CCR-VIA -- COMITATO DI COORDINAMENTO REGIONALE PER LA VALUTAZIONE D'IMPATTO AMBIENTALE

Giudizio n° 3599 del 27/01/2022

Oggetto: Attività di manutenzione ordinaria ricorrente sia nel tratto interno del traforo del gran sasso che nei tratti all'aperto – A24

Dipartimento Territorio e Ambiente Servizio Valutazioni Ambientali	
	Istruttoria Tecnica:	Valutazione di Incidenza
	Progetto:	Strada dei Parchi SpA Attività di manutenzione ordinaria ricorrenti eseguibili nella tratta Assergi - Colledara della autostrada A24

Figura 2 Schema progetto ripasso zebraura all'interno del tunnel del Gran Sasso.

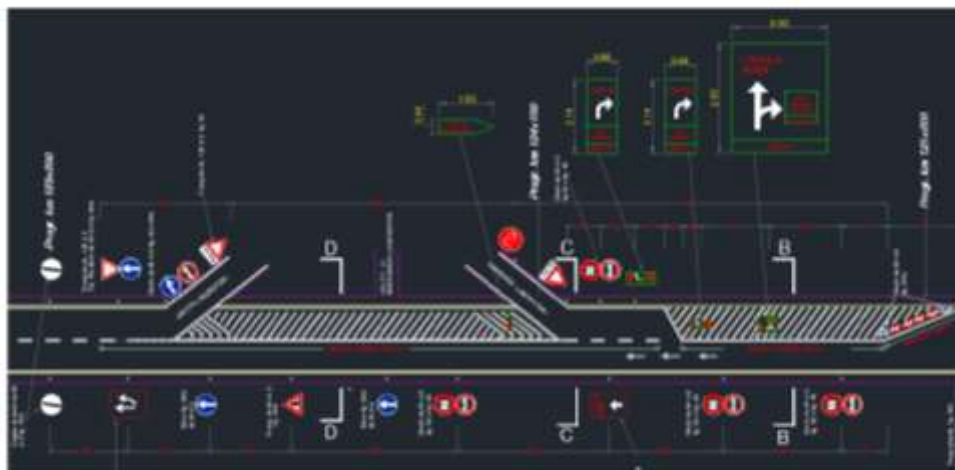
A differenza delle tre strisce orizzontali longitudinali, le due di margine e quella tratteggiata, le zebraure devono essere eseguite con un prodotto in vernice e con traccialinee e/o cisterne con pistole. Relativamente al prodotto, esso contiene il 95% di vernice ed il 5% di diluente e viene applicato in una quantità di 800 grammi per ogni metro quadro verniciato.

- la vernice contiene il 24% di toluene, quindi si hanno 182 grammi di toluene per ogni metro quadro di pavimentazione verniciata;

- il diluente contiene il 75% di toluene, quindi si hanno 30 grammi di toluene per ogni metro quadro di
- pavimentazione verniciata per un totale di 212 g/mq di toluene che, sull'intera zebratura, cubano 307,4 kg di toluene.

- la zebratura ha una notevole estensione (presenta una estensione di oltre 1,6 km di lunghezza, dalla progressiva km 125+000 alla progressiva km 123+400);
- la produzione oraria è lenta e comporta attività per circa tre turni di lavoro;
- durante i tre turni sono transitati 500 litri/sec di acqua x 3.600 sec x 7 ore x 3 turni = 37,8 milioni di litri ed anche nell'ipotesi in cui tutta la quantità di toluene volatile condensasse e venisse trasportata all'interno della matrice acquosa, si otterrebbe un titolo MASSIMO di 307,4 kg/37,8 106 litri = 8,1 parti per milione.

In merito a questa attività il tecnico dichiara di fare salve le cautele già adottate, quali copertura delle caditoie limitrofe all'area di intervento con copritombini ADR , per l'attività di ripasso delle tre strisce orizzontali longitudinali, già oggetto precedente V.Inc.A conclusa con Giudizio del CCRVIA n. 3407/2021.

Inoltre il tecnico dichiara che per abbassar ulteriormente il titolo di toluene calcolato, sarà aumentare la velocità della ventilazione dell'aria dall'avvio delle attività fino ad un'ora dopo la loro ultimazione in ogni turno di lavoro.
